Приложение к акту обследования объекта

«Усадьба Баландина, сер. XIX в.» (Пакгауз)
(Красноярский край, г. Енисейск, ул. Ленина, д. 103)

Рисунок 2.4 Вход в здание

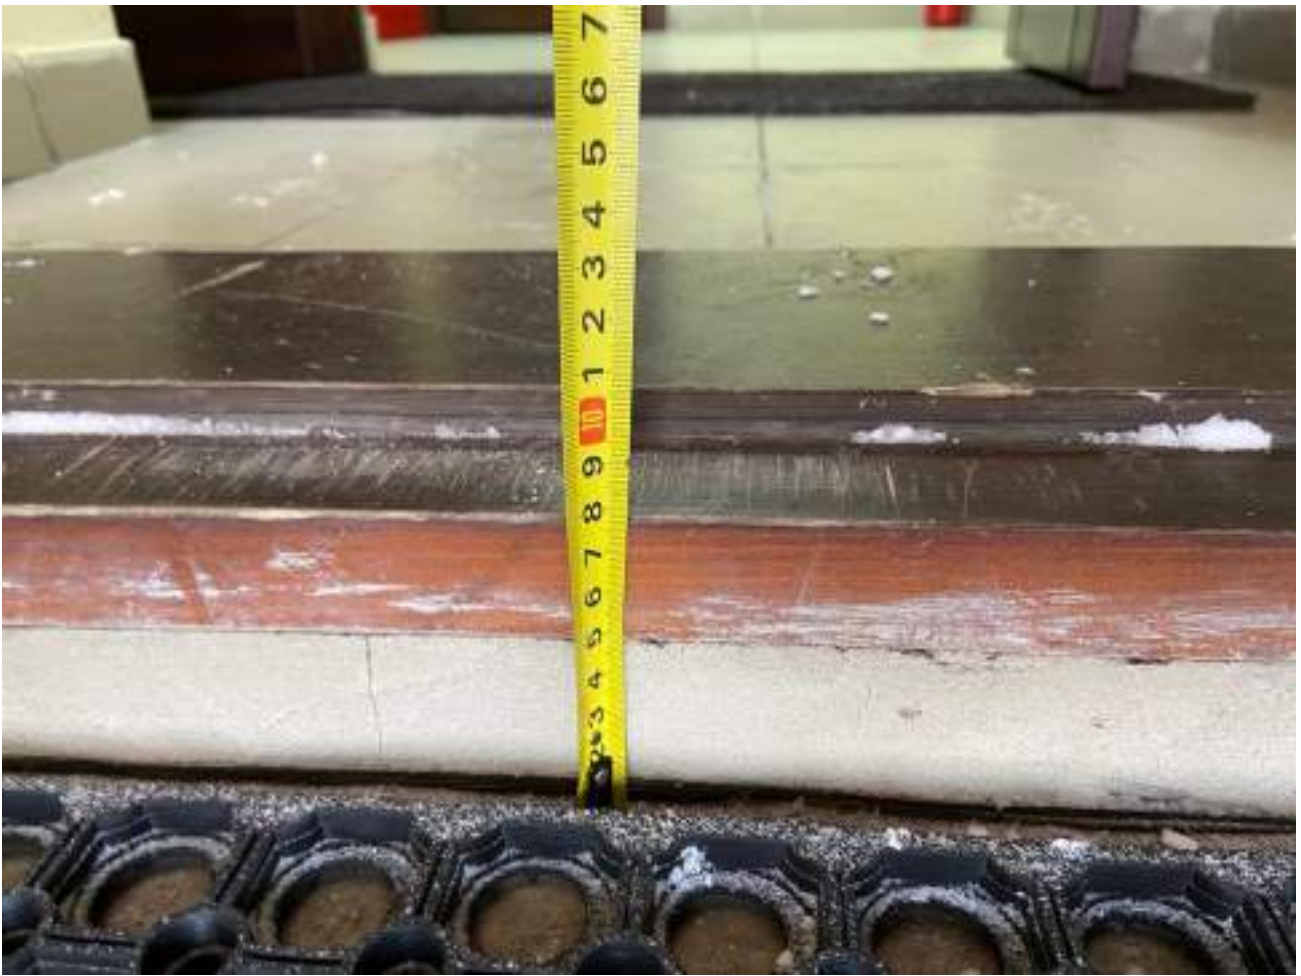
2.2	Пандус (наружный)	-	Нет	-	-	-
2.3	Дверь (входная)	2.3 - 2.6	<p>1. Усилие открытия двери более 50Нм (СП 59.13330.2016 п. 6.1.5)</p> <p>2. У наружных дверей не предусмотрены смотровые панели, прозрачные с ударостойким материалом (СП 59.13330.2016 п. 6.1.5)</p> <p>3. Дверной порог больше 0.014м (СП 59.13330.2016 п. 6.1.5)</p> <p>4. Отсутствует тактильная</p>	КОС	<p>1. Необходимо ослабить усилие для открытия двери или использовать доводчики</p> <p>2. Необходимо использовать наружные двери со смотровыми панелями из прочного ударостойкого материала. Необходимо использовать двери со смотровыми панелями на высоте 1.0-1.6 метра от пола.</p> <p>3. Необходимо устранить порог</p> <p>4. Необходимо разместить тактильную плитку за 0.9 метра</p>	Капитальный ремонт, текущий ремонт индивидуальное решение

<p>предупреждающая плитка перед входной дверью (СП 59.13330.2016 п. 6.1.8)</p> <p>5. Перед входом в учреждение отсутствует информационная тактильная табличка для людей с нарушением зрения (СП 59.13330.2016 п. 6.5.9)</p>		<p>от навесной двери. Тактильно-контрастные указатели должны быть глубиной 0.5-0.6 метра и укладываться на всю ширину дверного проема.</p> <p>5. Информирование тактильные таблички для людей с нарушением зрения с использованием рельефных знаков и символов, а также рельефно-точечного шрифта Брайля должны размещаться рядом с дверью со стороны дверной ручки на высоте от 1,2 до 1,6 м: - перед входом в здание с указанием наименования учреждения, времени оказания услуг (приемных часов).</p> <p>Пояснение: Здание относится к объектам культурного наследия. В связи с этим по согласованию с ККО ВОС размещать тактильные напольные указатели на улице перед входом в учреждение на данный период времени не требуется.</p> <p>Все остальные виды работ необходимо согласовывать со службой по государственной охране объектов культурного наследия.</p> <p>До момента проведения капитального ремонта необходимо разместить кнопку вызова помощи и/или информационную табличку с номером телефона сотрудника для оказания ситуационной помощи. Для преодоления порогов можно использовать инвентарный пандус.</p> <p>Сотрудниками учреждения должна оказываться ситуационная помощь.</p> <p>Персонал должен быть проинструктирован.</p>

Рисунок 3.11 Эвакуационный выход на втором этаже

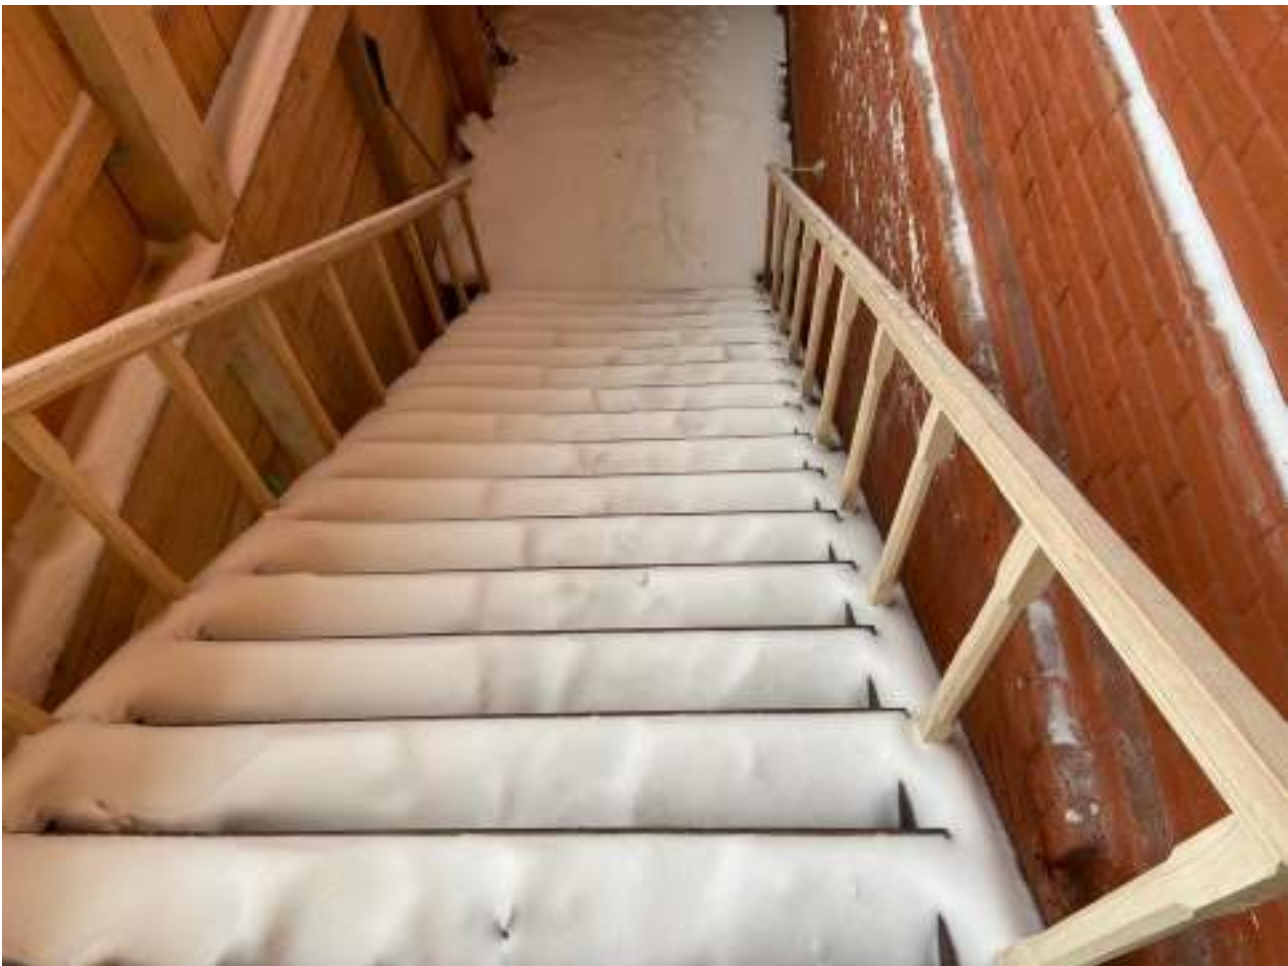
3.6	Пути эвакуации (в т.ч. зоны безопасности)	3.11 - 3.16	<p>1. Дверной порог больше 0.014м (СП 59.13330.2016 п. 6.1.5)</p> <p>2. Отсутствуют обозначенные знаками доступности пути эвакуации инвалидов (СП 59.13330.2016 п. 6.5.1)</p> <p>3. На проступях краевых ступеней отсутствует контрастная маркировка (СП 59.13330.2016 п. 6.2.8)</p> <p>4. Лестничный марш имеет открытые подступенки (СП 59.13330.2016 п. 6.2.8)</p>	<p>1. Необходимо устранить порог</p> <p>2. Необходимо обозначить знаками доступности пути эвакуации инвалидов</p> <p>3. Необходимо нанести одну или несколько противоскользящих полос, контрастных с поверхностью ступени, шириной 0.08-0.1м. Расстояние между краем контрастной полосы и краем проступи ступени - от 0,03 до 0,04 м.</p> <p>4. Применение открытых ступеней (без подступенка) не допускается. Необходимо закрыть подступенки</p> <p>Пояснение: <i>Обслуживание людей на креслах-колясках рекомендуется предусмотреть на первом этаже из-за отсутствия безопасных зон.</i></p> <p><i>В связи с тем, что здание является объектом культурного наследия, все виды работ необходимо согласовывать со службой по государственной охране объектов культурного наследия.</i></p> <p><i>Необходимо обозначить пути эвакуации МГН. Также необходимо предусмотреть эвакуацию для людей на креслах-колясках. Для этого в качестве временного решения эвакуационный выход рекомендуется оборудовать техническими средствами для эвакуации инвалидов на креслах-колясках. Это может быть инвентарный пандус или специальное эвакуационное кресло. Также необходимо в должностных инструкциях прописать</i></p>	Капитальный ремонт, текущий ремонт

обязанности сотрудникам и назначить ответственного человека за эвакуацию МГН.
--	--	--	--	--	---
